国家铁路局关于发布铁道行业标准的公告（工程建设标准2021年第3批）

国家铁路局关于发布铁道行业标准的公告

(工程建设标准 2021 年第 3 批)

国铁科法〔2021〕24 号

说明图 14.4.8 典型车站股道信号设备布置举例图

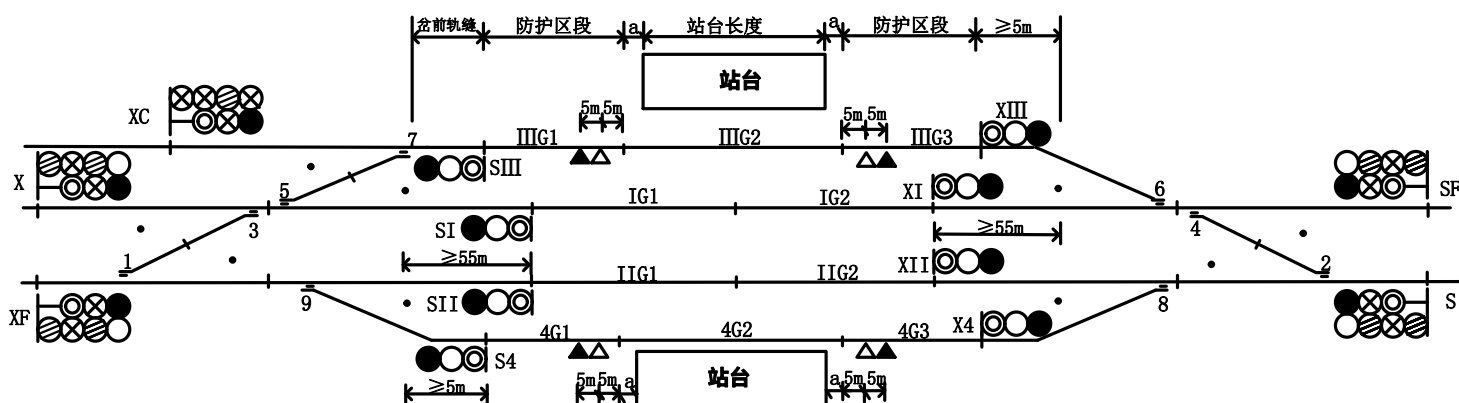
(1) 新增正文：设有防护区段的股道，出站应答器组应设置在防护区段内，靠近站台的应答器宜距站台侧绝缘节 5m。

本款从安全保护角度结合考虑接发车实际情况,在不影响动车组正常运行基础上,出站应答器组距警冲标位置远一些更为有利。同时,考虑到应答器不宜设在站台内,且与站台端留有适当的距离以避免司机误操作冒出站台端产生紧急制动,将应答器组设置在防护区段内靠近站台侧绝缘节 5m 处。

典型车站股道内站台、信号机、防护区段、应答器组等设备布置举例如说明图 14.4.8 所示:

说明图 3.2.5-1 贯通式到发线有效长度示意图
 L —到发线有效长度； a —防护区段距站台端的距离；
 d —岔心至警冲标的距离，按建筑限界计算确定

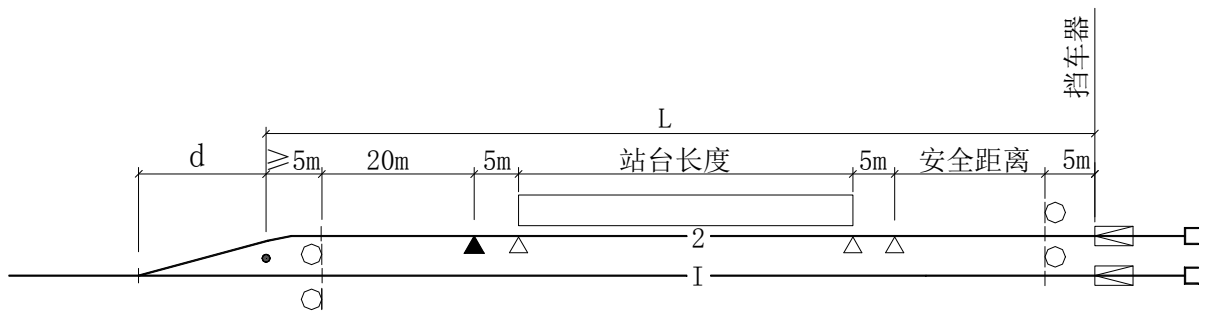
1. 贯通式到发线有效长度

双方向使用的到发线有效长度是指线路一端的警冲标至另一端的警冲标距离,或线路一端的警冲标至另一端有效长度计算点的距离,或线路一端的有效长度计算点至另一端有效长度计算点的距离。

贯通式到发线有效长度由有效停车长度、防护区段长度（含安全距离）、防护区段至站台端部距离、警冲标至绝缘节间距离等组成。

贯通式到发线有效长度如说明图 3.2.5-1 所示。

说明图 3.2.7-1 贯通式到发线有效长度示意图
L—到发线有效长度；a—防护区段距站台端的距离；
d—岔心至警冲标的距离，按建筑限界计算确定。

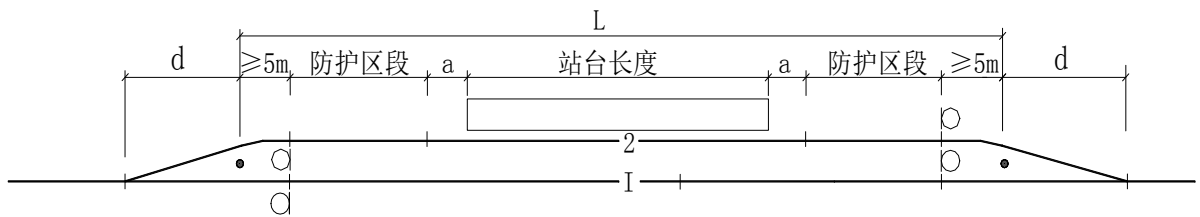
1. 贯通式到发线有效长度

双方向使用的到发线有效长度是指线路一端的警冲标至另一端的警冲标距离，或线路一端的警冲标至另一端有效长度计算点的距离，或线路一端的有效长度计算点至另一端有效长度计算点的距离。

当采用 CTCS-2 级列控系统时，到发线有效长度主要由

有效停车长度、防护区段长度（含安全距离）、防护区段至站台端部距离和警冲标至绝缘节距离等组成。

贯通式到发线有效长度如说明图 3.2.7-1 所示。

说明图 3.2.7-2 尽头式到发线有效长度示意图

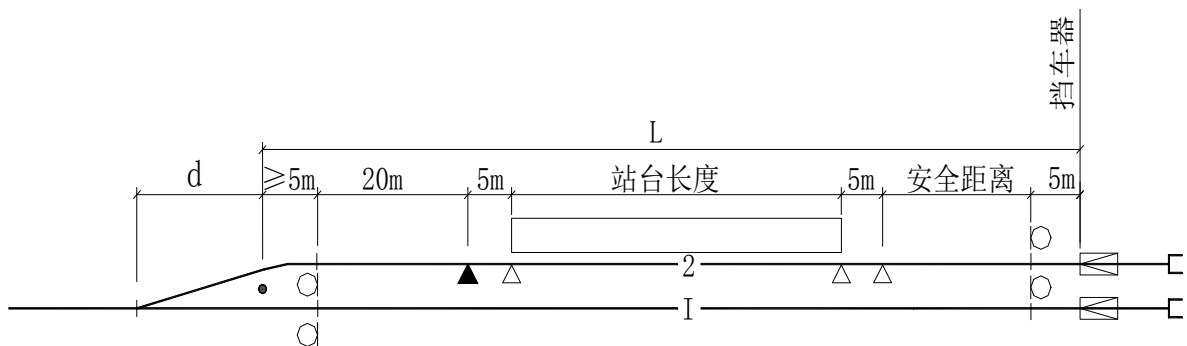
2. 尽头式到发线有效长度

尽头式到发线有效长度是指出发端警冲标至尽头端滑梯挡车器起点间的距离，由有效停车长度（站台长度）、出发端应答器组至出站信号机或发车进路信号机间距离、尽头

端安全距离、应答器组内间距、警冲标至绝缘节间距离等组成。

尽头式到发线有效长度如说明图 3.2.7-2 所示。其中，安全距离按照《CTCS-2 级列控车载设备技术条件》TB/T3529-2018 第 6.6.3 条的规定取 60m。
